Nos réf. : G32/SSi-66/MW/2021  
Objet : contribution d'Alsace Nature - Enquête publique  
nouvelle liaison ferroviaire Euroairport

**Mairie - Saint-Louis**  
21 Rue Théo Bachmann  
68300 Saint-Louis

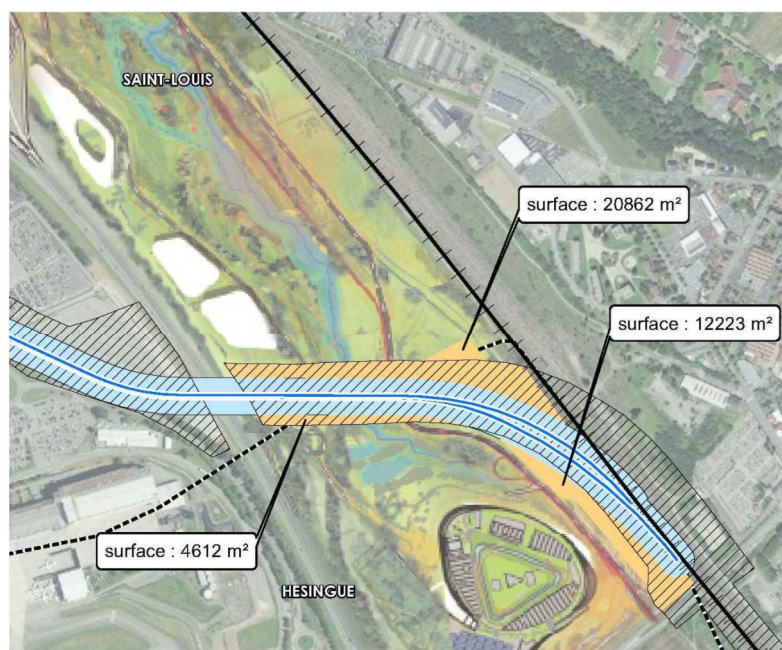
Des mesures compensatoires sont prévues pour les amphibiens, les reptiles, les chiroptères et les oiseaux (*Pièce G, chap.5, p.45*).

Le dossier ne précise pas quelles surfaces sont à compenser, aucun bilan chiffré ne permettant d'évaluer le besoin de compensation, alors que certains groupes d'espèces (oiseaux, chiroptères) subissent des pertes d'habitats importantes, induisant une réduction des populations locales déjà affaiblies.

Les insectes, dont plusieurs espèces patrimoniales sont touchées directement et que les effets indirects (mortalité) sont probablement importants, ne font l'objet d'aucune mesure de compensation.

Or, les mesures envisagées sont de très petite surface et ne permettent pas de répondre aux incidences directes et indirectes du projet sur la biodiversité.

En outre, leur localisation, à proximité directe de la voie et d'autres projets d'aménagement, dans un environnement déjà très contraint par la fragmentation (espaces isolés) et soumis à de nombreuses nuisances, ne nous semble pas pertinente et, dans tous les cas, pas à la hauteur des ambitions annoncées par le maître d'ouvrage et la volonté de mettre en œuvre des mesures « *qui ont du sens* ».
